7) Laboratorium:

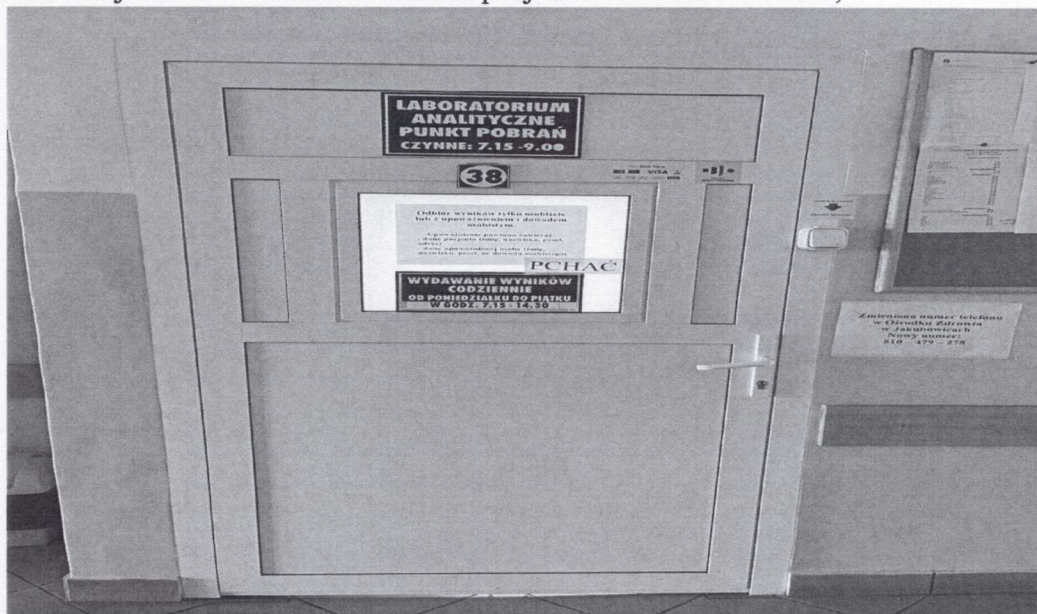
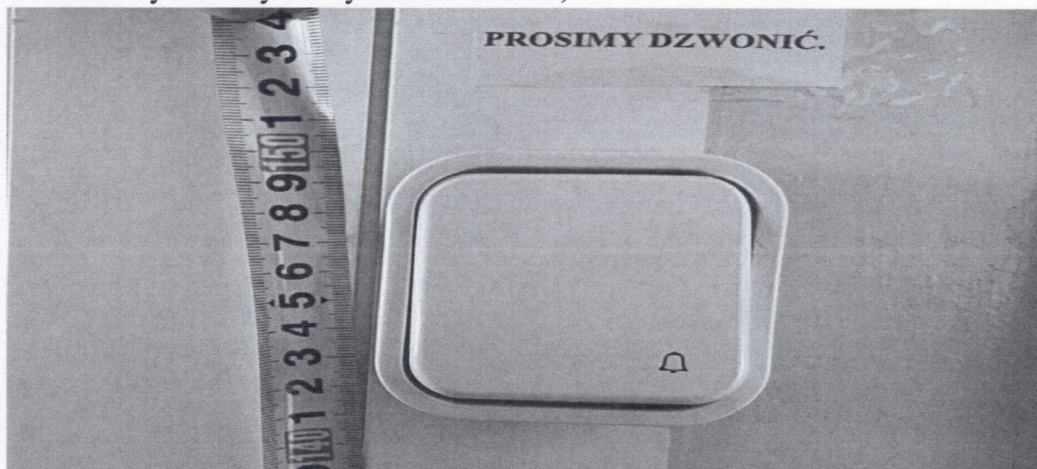
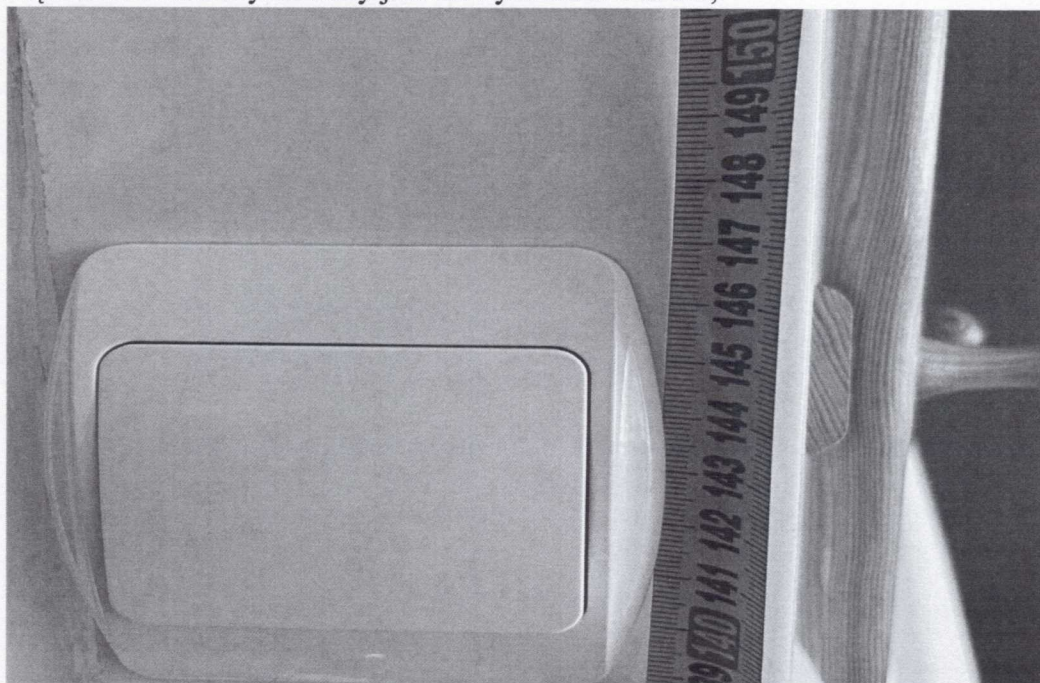
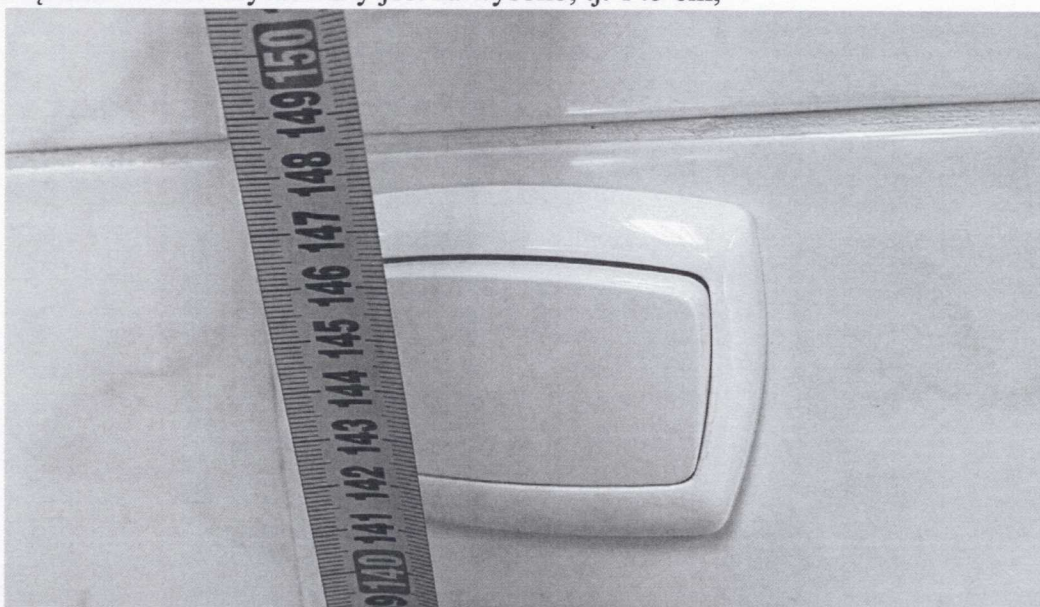
- a) Drzwi wejściowe do laboratorium dla pacjentów: 90 cm x 200 cm,

- b) Dzwonek usytuowany na wysokości 148 cm,

- c) Drzwi wewnętrzne 80cm x195 cm,
- d) Gniazda sieciowe nie posiadają oznaczeń kontrastowych,
- e) Włącznik światła usytuowany jest na wysokości 145 cm,

- f) Włącznik światła nie posiada oznaczeń kontrastowych.
- 8) Pokój numer 36:
- a) Gniazdko sieciowe nie posiadają oznaczeń kontrastowych,
 - b) Włącznik światła usytuowany jest za wysoko, tj. 145 cm,

- 9) Pokój numer 35 – pokój administracyjny:
 - a) Gniazdko sieciowe nie posiadają oznaczeń kontrastowych,

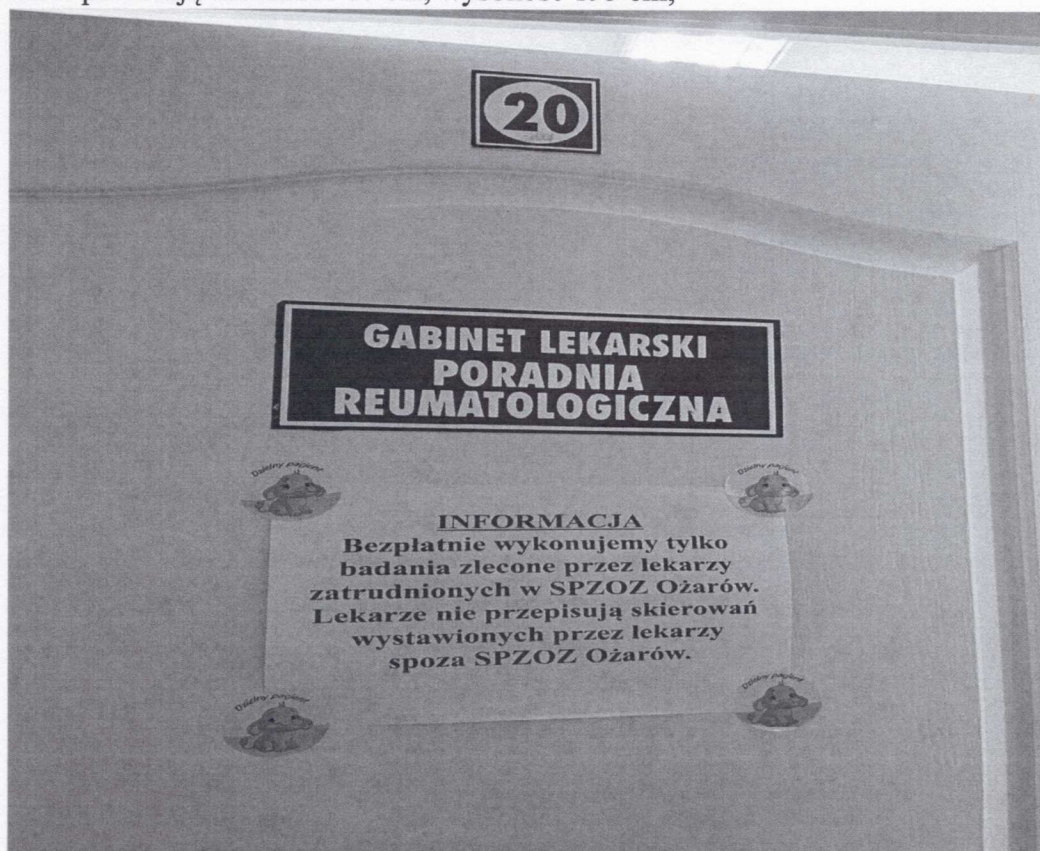
- b) Włącznik światła usytuowany jest za wysoko, tj. 134 cm,
- c) Włącznik światła nie ma oznaczeń kontrastowych,
- d) Drzwi posiadają szerokość 80 cm, wysokość 195 cm,

- e) Brak zmiennej faktury podłogi przy drzwiach wejściowych,
- f) Na podłodze leżą nieuporządkowane rozgałęźniki sieciowe.

11) Pokój numer 19:

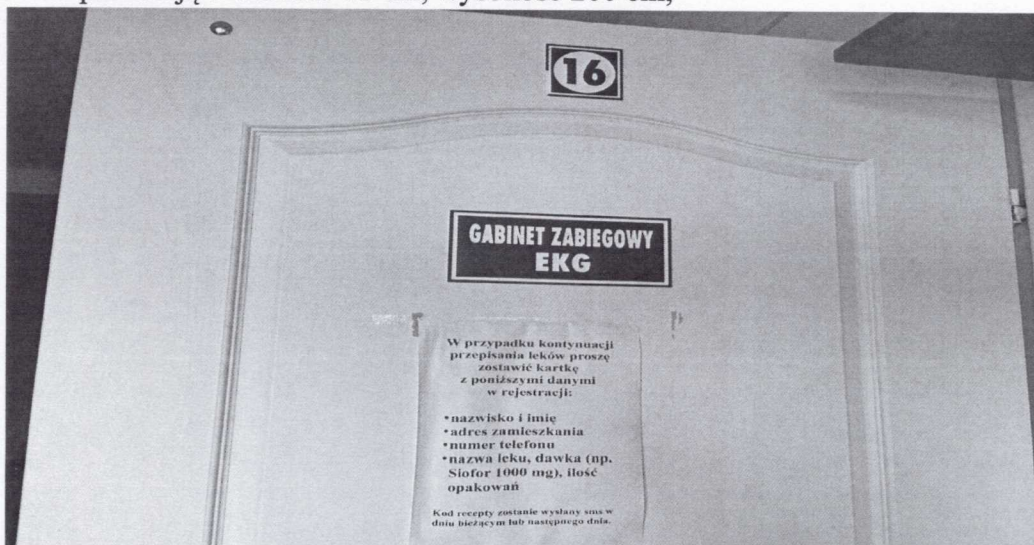
- a) Gniazdka sieciowe nie posiadają oznaczeń kontrastowych,
- b) Włącznik światła usytuowany jest za wysoko, tj. 139 cm,
- c) Włącznik światła nie ma oznaczeń kontrastowych,
- d) Drzwi posiadają szerokość 80 cm, wysokość 195 cm,

- e) Brak zmiennej faktury podłogi przy drzwiach wejściowych,
- f) Przestrzeń pod biurkiem pracownika wynosi 67 cm wysokości, 80 cm szerokości, 49 cm głębokości.

14) Izolatka:

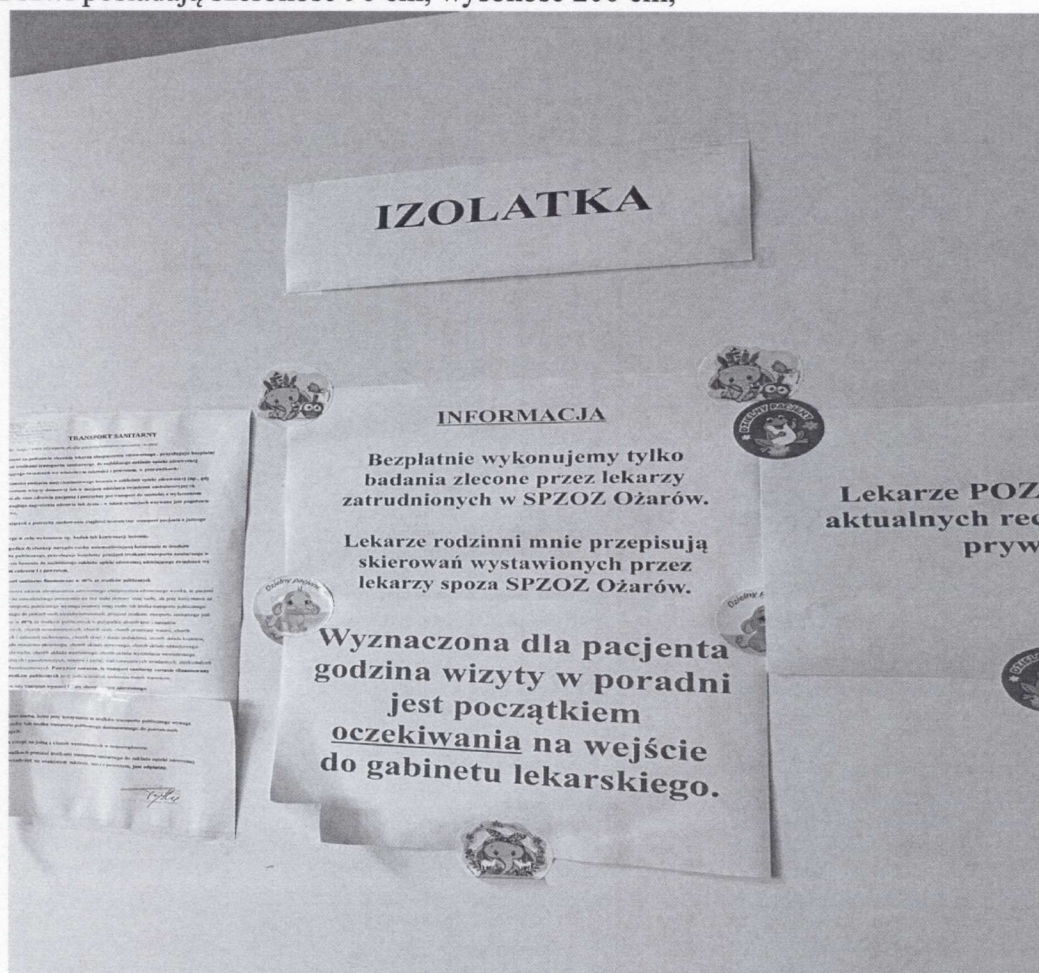
- a) Gniazdka sieciowe nie posiadają oznaczeń kontrastowych,
- b) Włącznik światła usytuowany jest za wysoko, tj. 150 cm,
- c) Włącznik światła nie ma oznaczeń kontrastowych,
- d) Drzwi posiadają szerokość 90 cm, wysokość 200 cm,

- e) Brak zmiennej faktury podłogi przy drzwiach wejściowych,
- f) Przestrzeń pod biurkiem pracownika wynosi 67 cm wysokości, 80 cm szerokości, 49 cm głębokości.
